**COLEGIO DE INGENIEROS DEL PERÚ
CONSEJO DEPARTAMENTAL ANCASH CHIMBOTE**

INFORME DE VISITA DE INSPECCIÓN TÉCNICA

***"PARROQUIA SAN JUAN APOSTOL Y EVANGELISTA – DIOCESIS DE CHIMBOTE,
PUEBLO JOVEN SAN JUAN DEL DISTRITO DE CHIMBOTE, PROVINCIA DE SANTA -
DEPARTAMENTO DE ANCASH"***

Fotografía N°06: con ayuda de la plantilla de fisurometria se observa presencia rajaduras de 1 a 3 mm en sentido horizontal en muros.

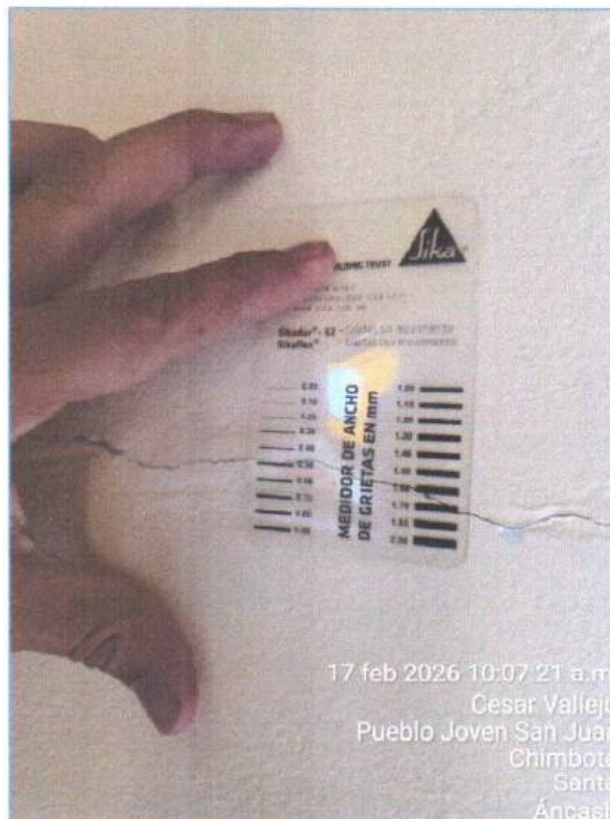
Fotografía N°05: vista de rajaduras en sentido horizontal en muros.

Fotografía N°09: vista de muro con presencia de fisura en el vano de ventana.

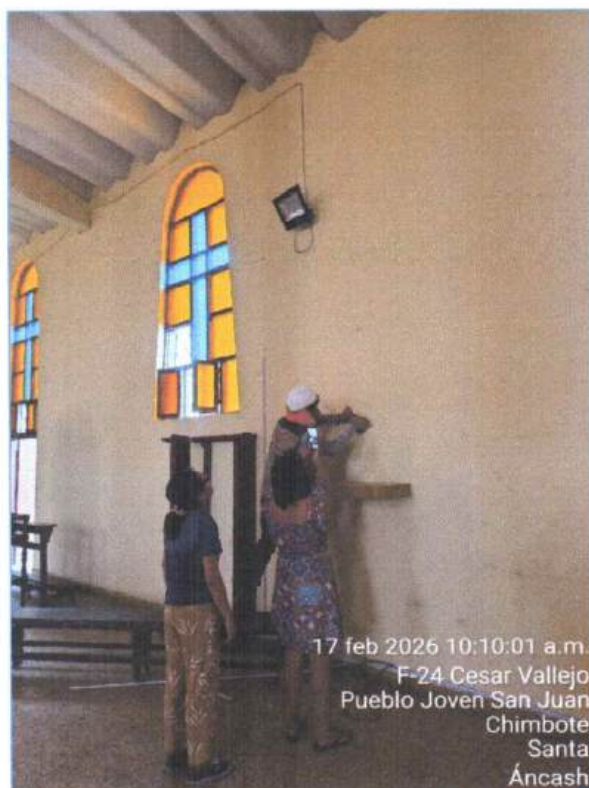
Fotografía N°07: vista interna de la parroquia el cual sufrió desprendimiento de tarrajeo, así como también desprendimiento de la cobertura tipo canalón.

Fotografía N°08: actualmente la parroquia se encuentra en condición no habitable.

Fotografía N°11: vista interna de la parroquia y se observa fisura en sentido horizontal de muro.

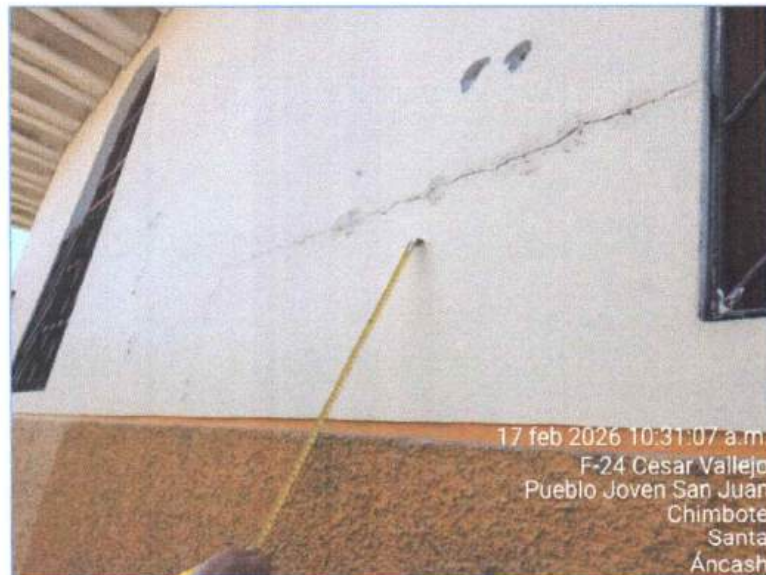
Fotografía N°12: vista externa de la parroquia y se observa fisura en sentido horizontal de muro.

Fotografía N°13: vista de fisuras en pisos en ambiente destinado como contingencia de la parroquia.

Fotografía N°14: con ayuda de la plantilla de fisurometria se observa presencia rajaduras de 1 a 4 mm en pisos.

Fotografía N°15: se observa rajaduras en base de columnas de los servicios higiénicos y en algunos casos se observó corrosión del acero de refuerzo.

Fotografía N°16: se observa que la cobertura no cuenta con un sistema de tijeral como soporte.

En cuanto a la inspección ocular se observa que en el ambiente principal si se presenta daños en elementos estructurales, así como también rajaduras en elementos no estructurales como muros de confinamiento, así mismo se observó que en la unión de columnas y vigas debido al evento sísmico ocurrido se generó un desplazamiento y trajo como consecuencia el desprendimiento de tarrajeo así como también desprendimiento de parte de la cobertura de canalón tipo Eternit; Se recomienda corregir dicha falla técnica de reforzamiento estructural de manera inmediata a fin de no causar daños mayores durante un próximo evento sísmico; dichas correcciones deben realizarse con personal técnico debidamente calificado y con materiales de buena calidad a fin de garantizar la operatividad del servicio.

En cuanto a la evaluación estructural de los demás bloques se observa que presenta problemas similares por lo que debe de ser corregido con el mismo procedimiento. Se observa que, en algunos bloques, existe la presencia de oxidación del acero de refuerzo debido a que están expuestos a la intemperie durante mucho tiempo y es necesario corregir dichas patologías del acero con un tratamiento a través de aditivos inhibidores de corrosión.
